Procès-verbal de contrôle d'une installation électrique en BT et TBT

NON CONFORME

Rue Oudstrijdersstraat
Numéro 60
Boîte -
Postcode 1785
Commune MERCHTEM
Pays Belgique

Image du tableau de repartition et de manoeuvre:

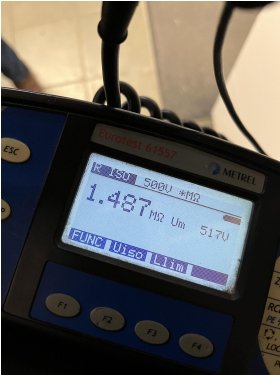
- I1.01 Le schéma unifilaire de l'installation n'est pas présent. (Livre 1 Section 2.12 - 2.13 et 3.1.2 et 9.1.2)
- I1.03 Plan de position de l'installation n'est pas présent. (Livre 1 Section 2.12 - 2.13 et 3.1.2 et 9.1.2)

- I2.03 La continuité des conducteurs de protection et/ou équipotentielles n'est pas garantie . (Livre 1 Sous-section 5.3.5.3.G. et 5.4.3.5)
- I3.07 Un raccord démontable (sectionneur de terre) doit être installé dans le conducteur de terre afin de permettre la mesure de la résistance de la terre. (Livre 1 Sous-section 5.4.3.5.)

- I5.10 Protéger correctement les pièces nues sous tension et accessibles (Livre 1 Section 5.1.4. et 4.2.2.3.)
- I9.13 Le matériel électrique sans base ne doit pas être placé directement sur un matériau combustible. (Livre 1 Sous-section 5.1.1.2.)

- I9.16 Le degré de protection (IP) du matériel électrique placé près de la piscine doit être adapté au volume dans lequel il est installé. (Livre 1 Section 7.2)
